Ф. АТОМНАЯ ТЕХНИКА

Изменение № 1 ГОСТ 24156—80 Распылители парожекционные. Общие технические условия

Постановлением Государственного комитета СССР по стандартам от 25.10.85 № 3431 срок введения установлен

Черт. 1

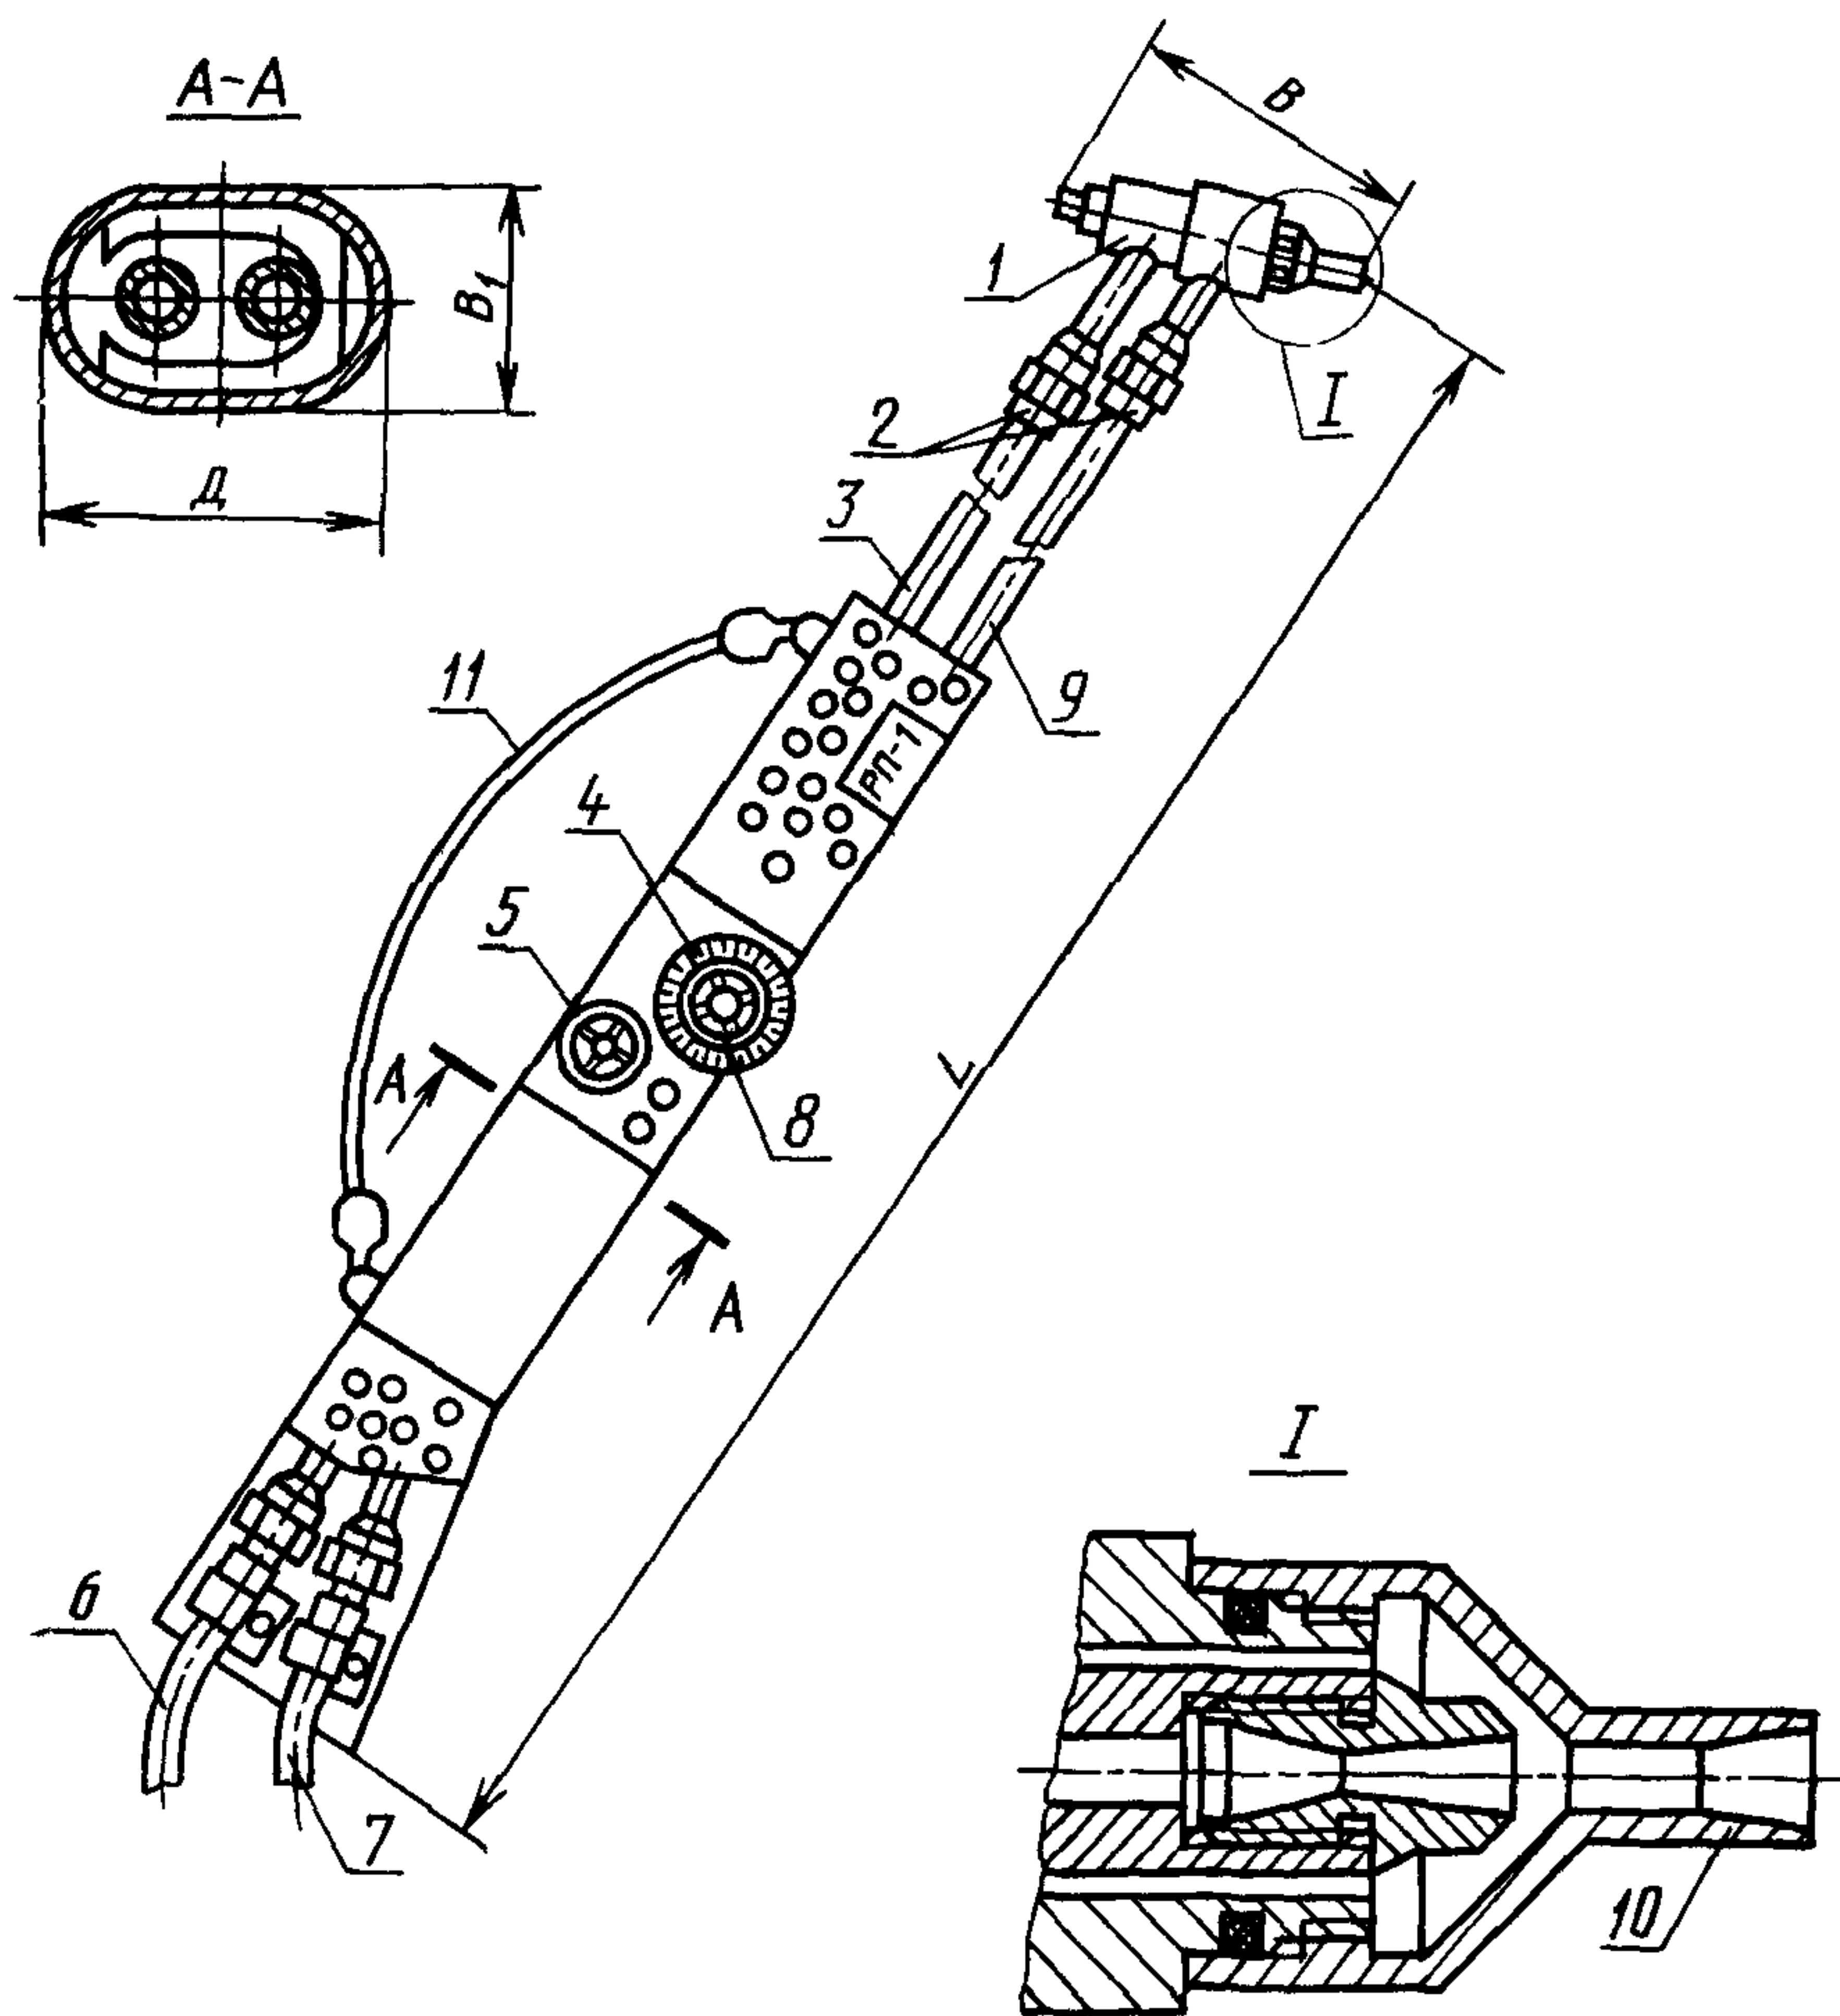
Примечание. Размер  $L$  увеличивают за счет удлинителя, входящего в комплект распылителя»;  
чертеж 1 заменить новым:

1—эжекционная насадка; 2—место для установки удлинителей; 3—трубка для подачи пара; 4—шкала расхода раствора, 5—клапан пара; 6—паровой шланг с накидной гайкой и заделкой рукава; 7—растворный шланг с накидной гайкой и заделкой рукава; 8—клапан раствора; 9—трубка для подачи раствора; 10—камера смешения; 11—ремень
